改善箇所説明図

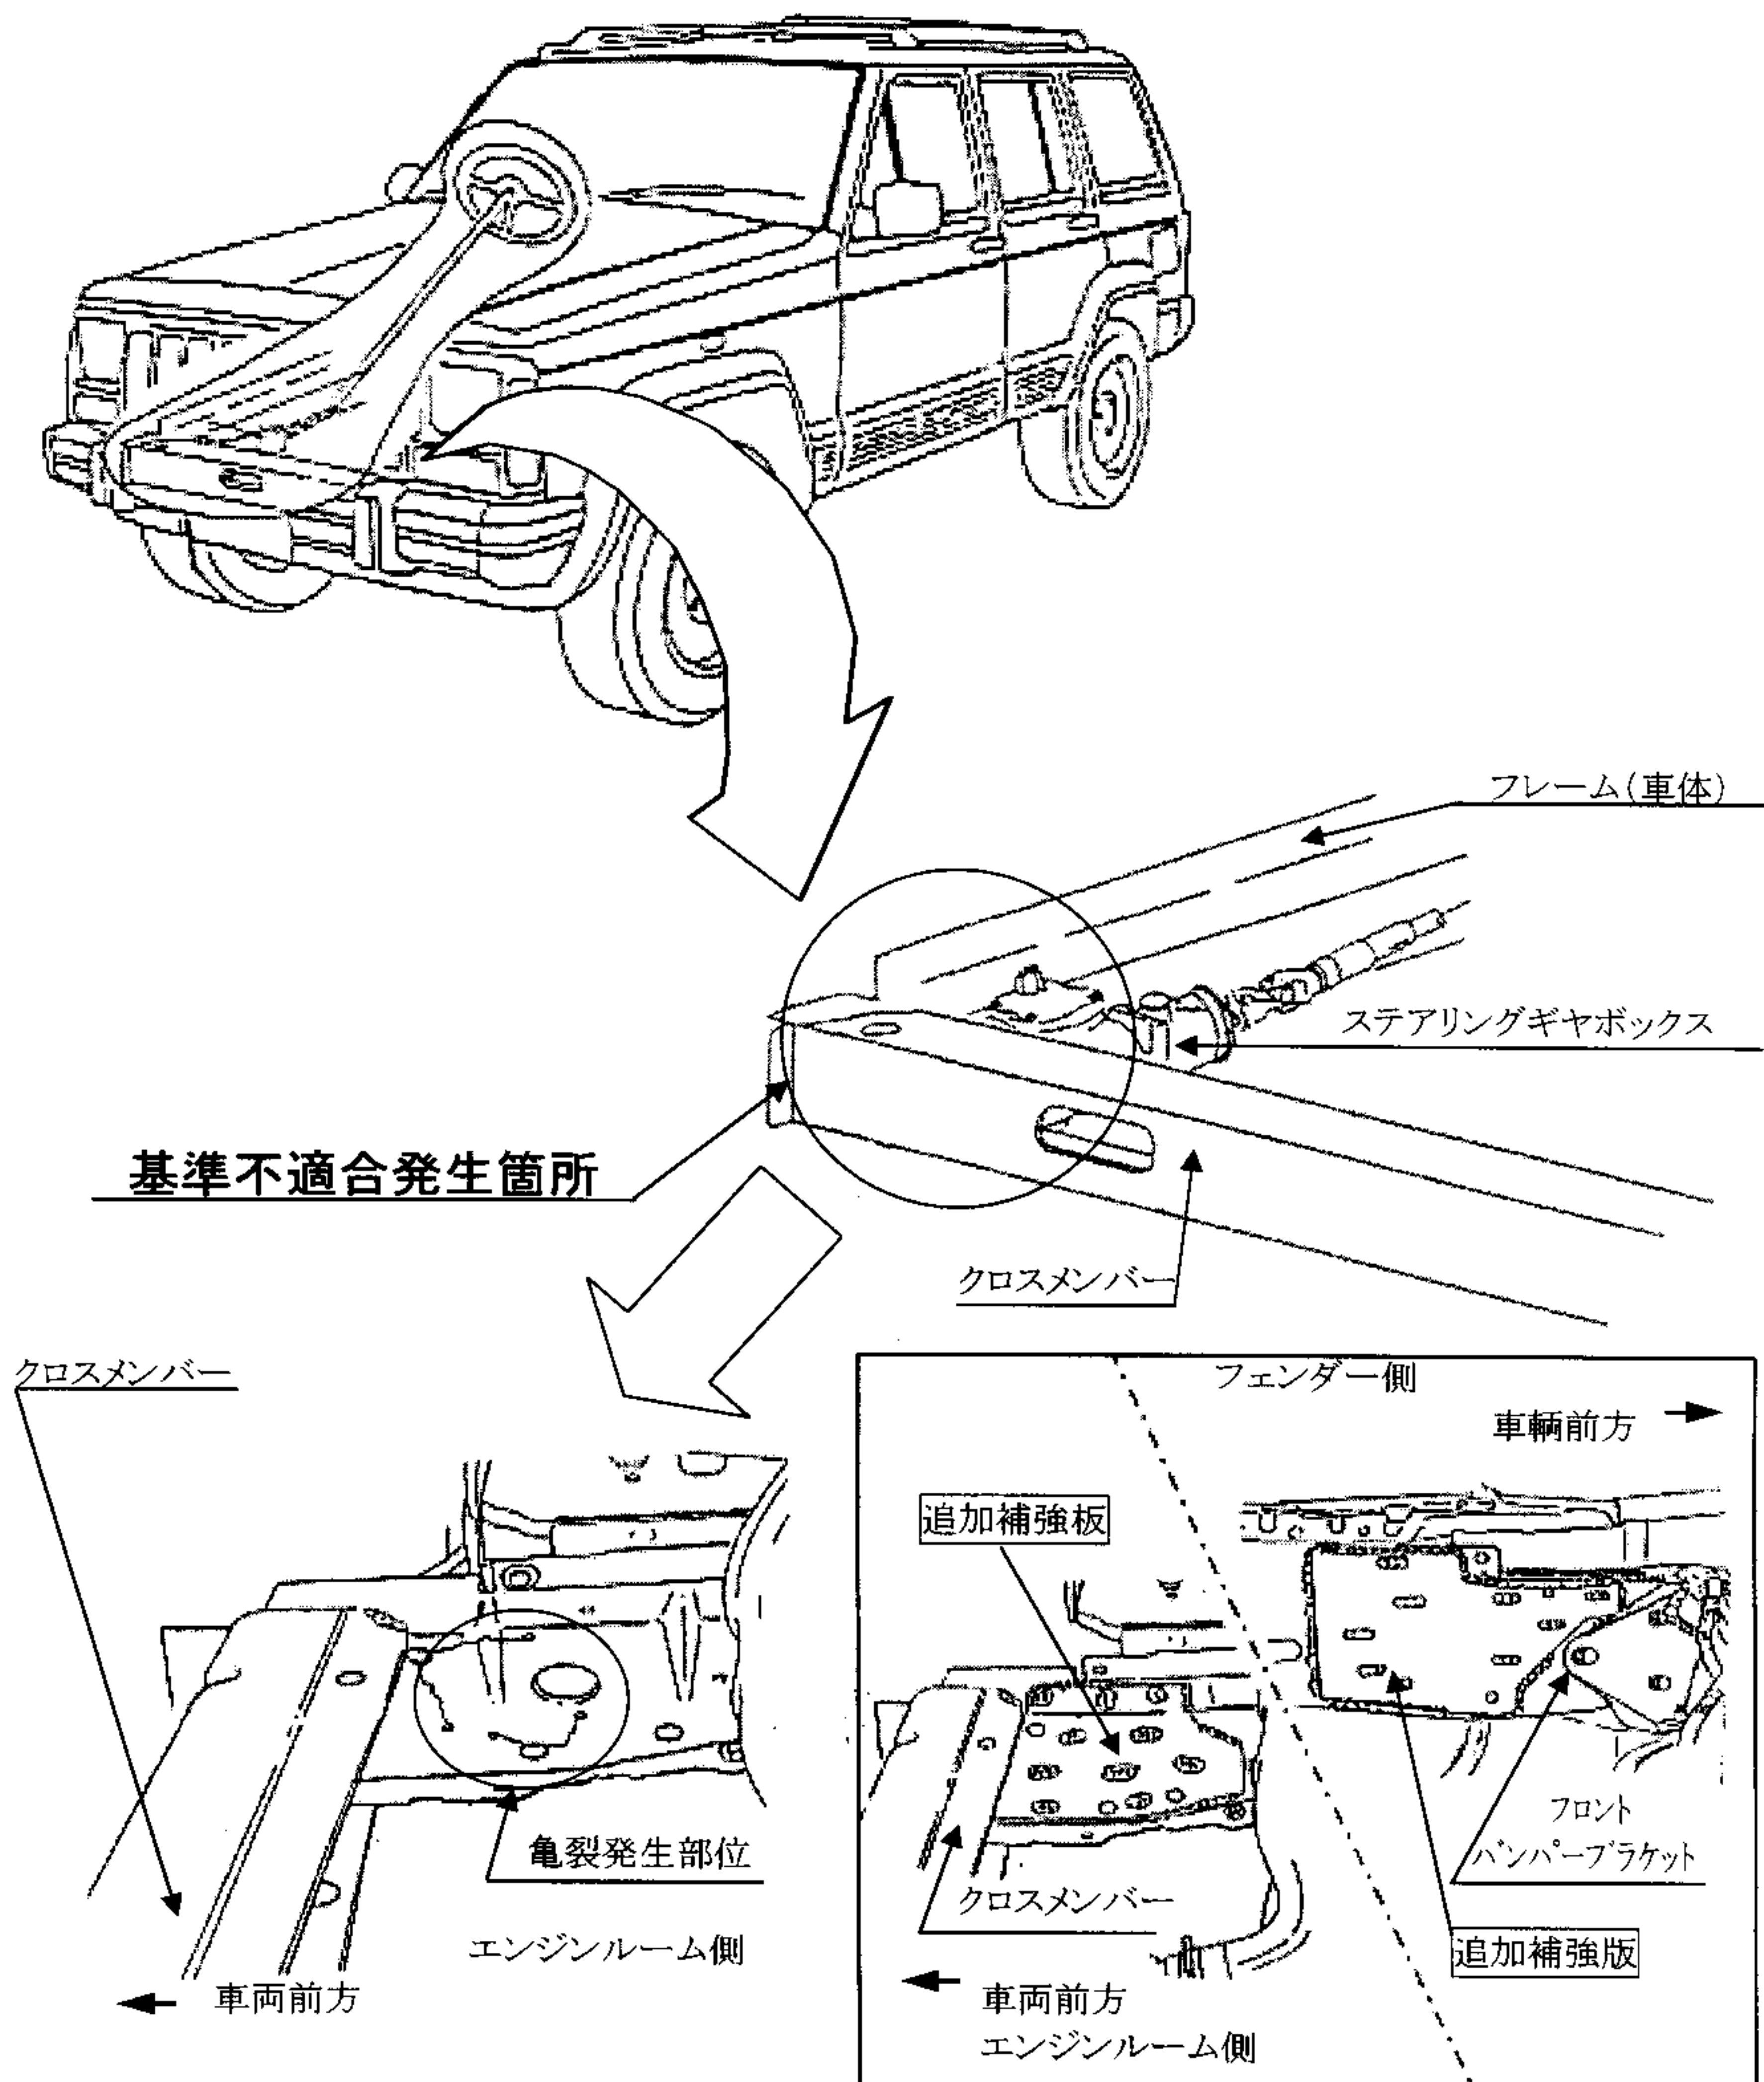
かじ取り装置のギヤボックスの車体取付け部において、補強板の溶接が不適切なため、ハンドル操作時に縁石乗り上げ等ハンドル軸に過大な力が掛かる走行を繰り返すと、当該部位に亀裂が入り、最悪の場合、ハンドル操作機能が損なわれるおそれがある。

本届出については、平成9年7月8日リコール届出の外-644の措置において、一部(③:フレーム溶接作業)改善内容が不十分であったため、再度届出を行い対策を実施するものである。

注： は追加部品を示す。

基準不適合発生箇所における損傷の有無にかかわらず、全車両について当該取付け部に補強板を溶接により追加する。
